第七章 開發期間之防災措施

本工程目前正依第二次變更設計核定計畫內容辦理第一階段施工，本次開發期間之防災措施變更內容，主要係配合和平路現場施工所需，調整區外流入計畫範圍內之既有排水路，以維持其施工期間之排水順暢；並配合內政部辦理社會住宅興建政策，將計畫內 2 處社會住宅用地調整納入水保計畫第一階段施工範圍；另本計畫於工程施工過程中發現廢棄物，將規劃一處廢棄物暫置區，提供暫時堆置使用。有關此次變更涉及之第一階段臨時水土保持措施配置原則說明如後：

圖 7.1-1 和平路住宅用地周邊原核定臨時防災措施配置圖

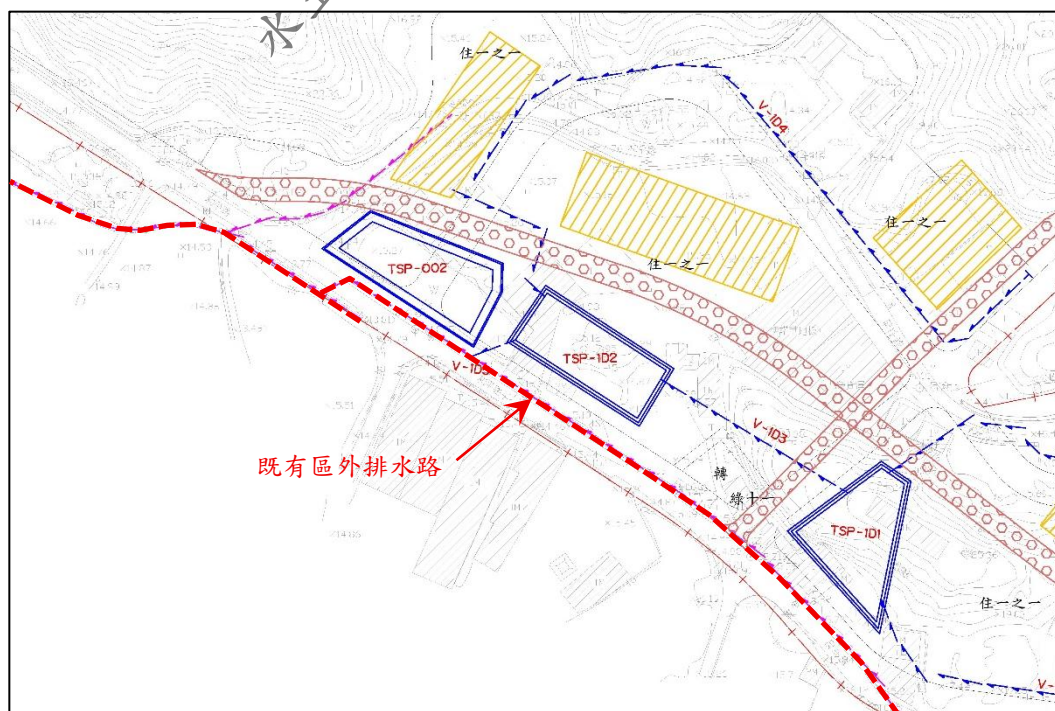
和平路住宅用地周邊原變更核定之臨時防災措施配置圖詳如圖 7.1-1 所示，區外既有排水路位於計畫道路施工範圍內，配合現場施工所需，擬調整區外既有排水路，以維持其施工期間之排水順暢，並配合同步調整臨時滯洪沉砂池設置位置。

原核定之TSP-1D2臨時沉砂池及TSP-002臨時滯洪池其需求量體分別為852.04 m³及1,643.20 m³，重新規劃之TSP-003臨時滯洪沉砂池，池體開挖總深度為1.35m，規劃設置0.80m為滯洪空間，0.30m為沉砂空間，滯洪及沉砂量體檢算如下：

區外既有排水路最下游處為矩型混凝土溝，其斷面尺寸 $W \times H = 1.0 \times 0.6 \text{m}$ ，排水坡度約為0.25%，扣除0.2m出水高，推算其設計流量約為0.489cms，區外既有排水路將配合計畫道路施工，以新設之V-01拍漿溝改道至住宅用地範圍內，排入下游新設之臨時消能井，並同TSP-003臨時滯洪沉砂池放流水路V-1D6後，再沿著和平路埋設V-02P(D=1.0m，RCP管涵)往北排放至北側既有高速公路路側溝。相關配合改道新設臨時排水溝之水理計算詳如表7.1-1所示。

圖 7.1-4 變更後水保分區施工階段示意圖

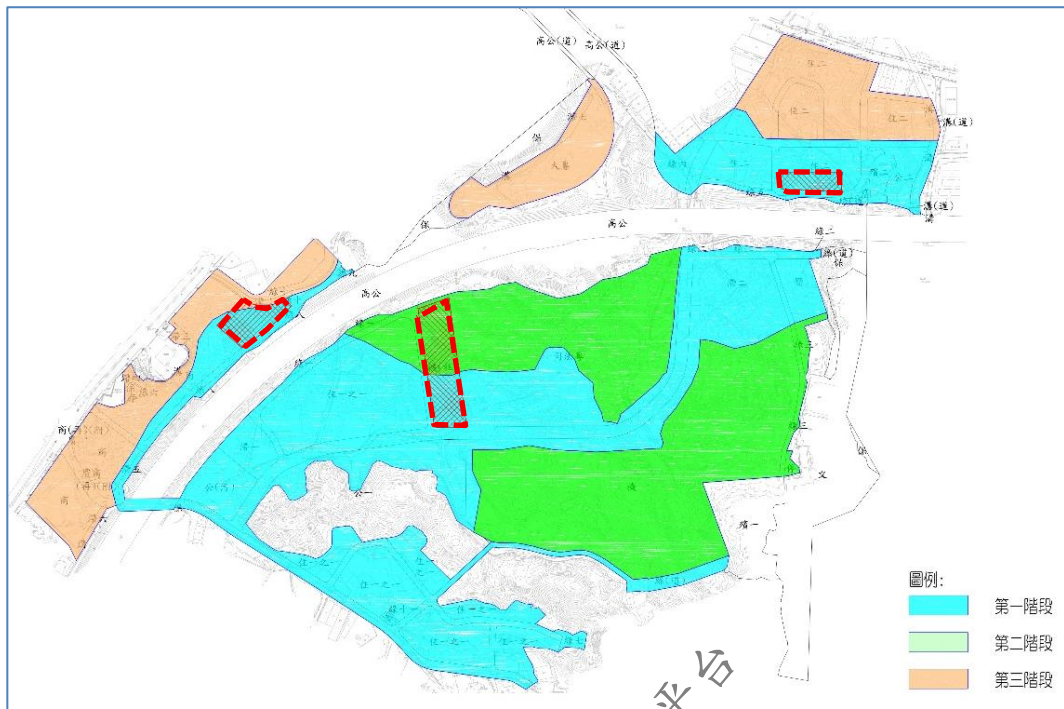
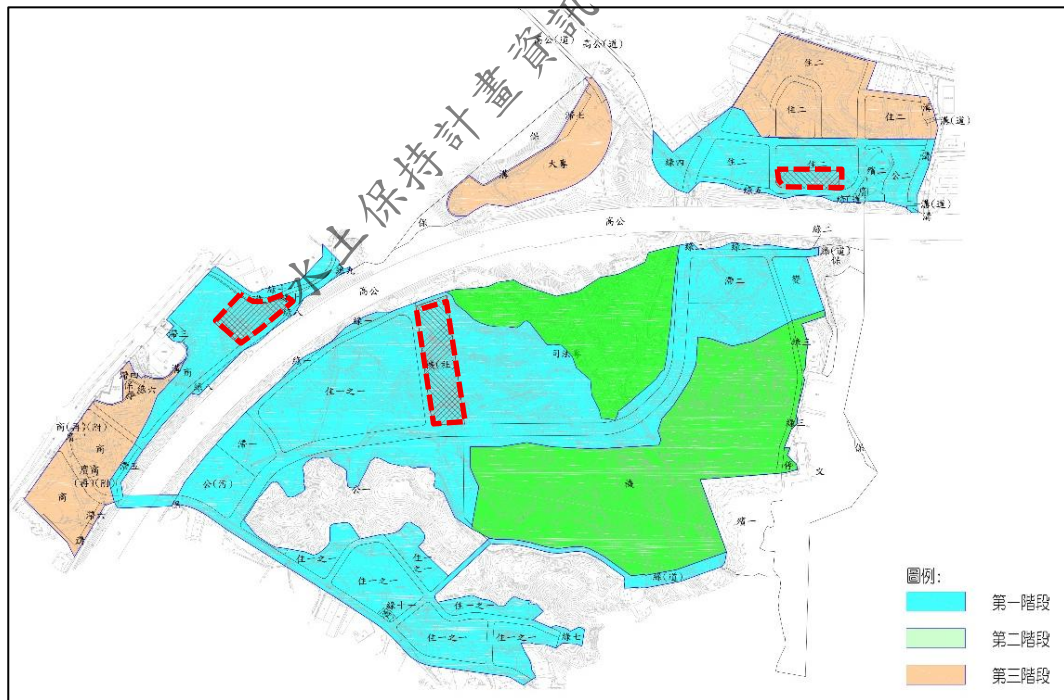
內政部提報之「整體開發地區社會住宅土地規劃及取得實施方案」奉行政院於115年3月16日核定(院臺建字第1145002135號函)，於本計畫擇定3處基地興辦社會住宅，其中2處基地位於原核定計畫之第二及第三階段施工範圍(詳如圖7.1-3)，配合政策目標預定於116年12月底完成該用地之整地工程後交付，因此變更調整納入水保計畫第一階段施工範圍(詳如圖7.1-4)。

變更內容主要係將原本規劃在第二及三階段施工之臨時防災設施，擴大至第一階段施工範圍，臨時防災設施配置同原核定內容，調整變更內容詳見第三次變更設計附圖圖冊。

圖 7.1-5 廢棄物分布範圍圖

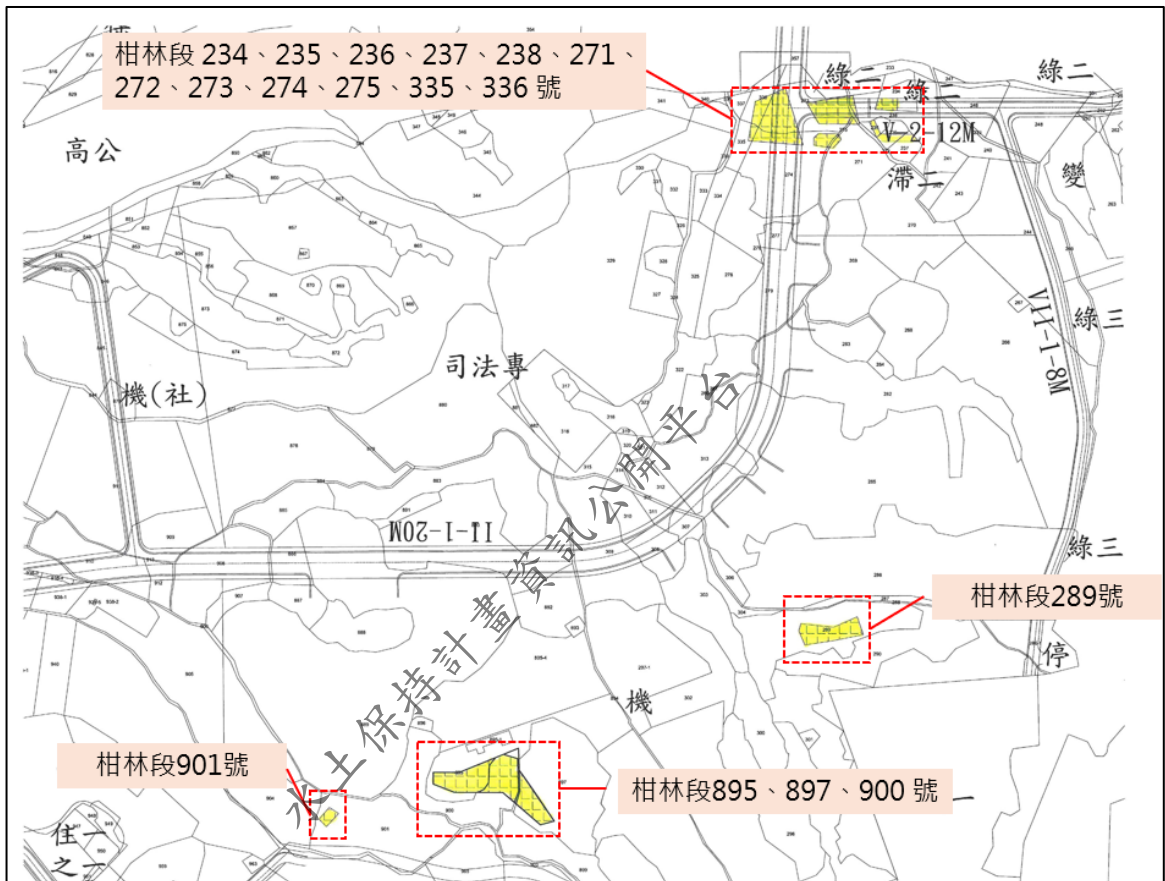
本工程範圍內歷經多次會勘及清查探挖，確認開發區範圍內有多處地表下埋有既有廢棄物，且已函請新北市政府環境保護局追查污染行為人，惟迄今查無污染行為人。經統計涉及土地共18筆(詳如圖7.1-5)，預估廢棄物體積約7,474 m³、重量約1.3萬公噸，預估處理經費逾3億元。

圖 7.1-6 廢棄物暫置區設置位置

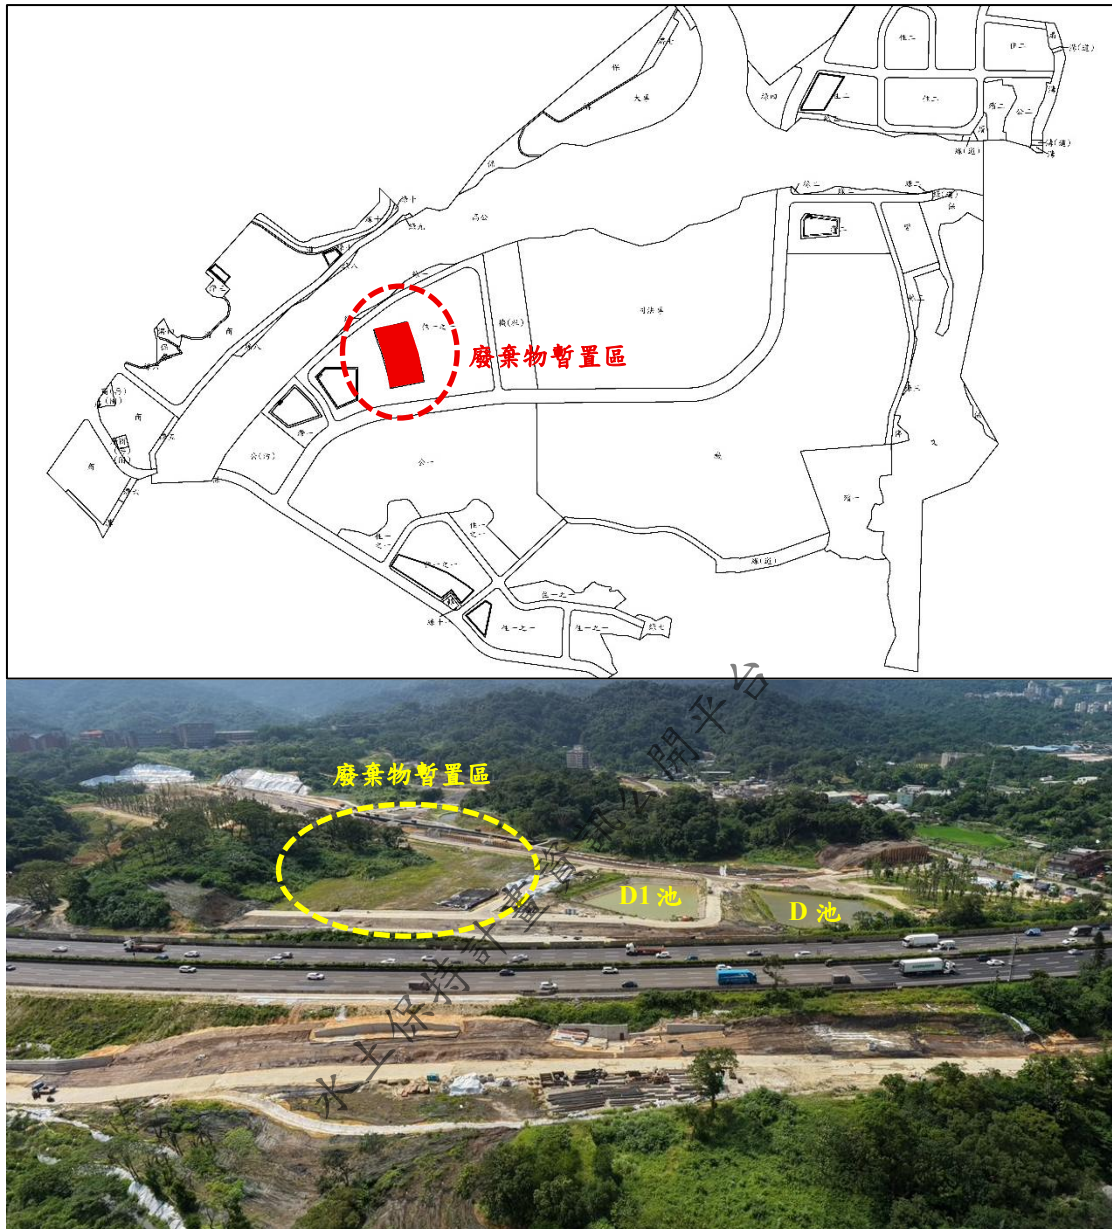
考量廢棄物處理費用龐大且數量目前僅為概估，因此擬先規劃於區內設置一廢棄物暫置區作為暫置使用，廢棄物暫置區將依據環保法令要求設置凝土地坪、截水溝及沉澱池等相關設施，因前述相關設施非屬水保設施，故無納入本次變更內容，僅針對設置之廢棄物暫置區於圖面中標註其設施位置(同臨時土方暫存區)，廢棄物暫置區設置位置詳如圖7.1-6。
